Reactie Klankbordgroep op beslisvoorstel College

GVVP 2017-2021 Blaricum Dorp Noord

Besluit 1: Herinrichting Bergweg/Meentzoom

Maximale snelheid Tankspuit Auto (TSA) Brandweer

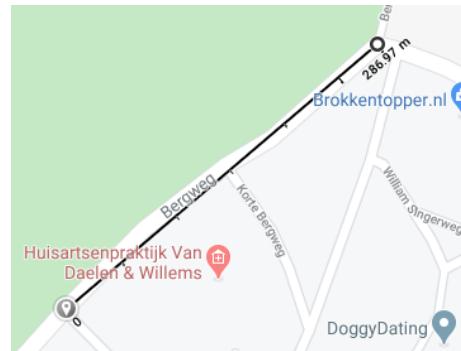
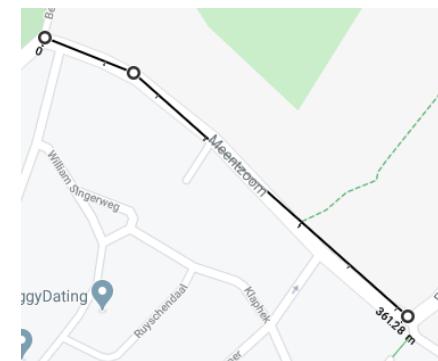
De Brandweer zal met de TSA nooit de de snelheid van 70 km/u op de Bergweg en Meentzoom richting de Byvanck en richting Dorp nooit halen. De TSA zal op beide wegen moeten optrekken en aan het eind voor de bocht moeten afremmen.

Uit de berekeningen blijkt dat de afstand te kort is om 70 km/u te bereiken en vervolgens weer af te remmen. En als deze worden gehaald dit van zeer korte duur is en een maximale tijdswinst oplevert van 2 seconden.

433 meter
Richting Dorp

286 meter
Richting Byvanck/Blaricummermeent

361 meter
Richting Byvanck/Blaricummermeent
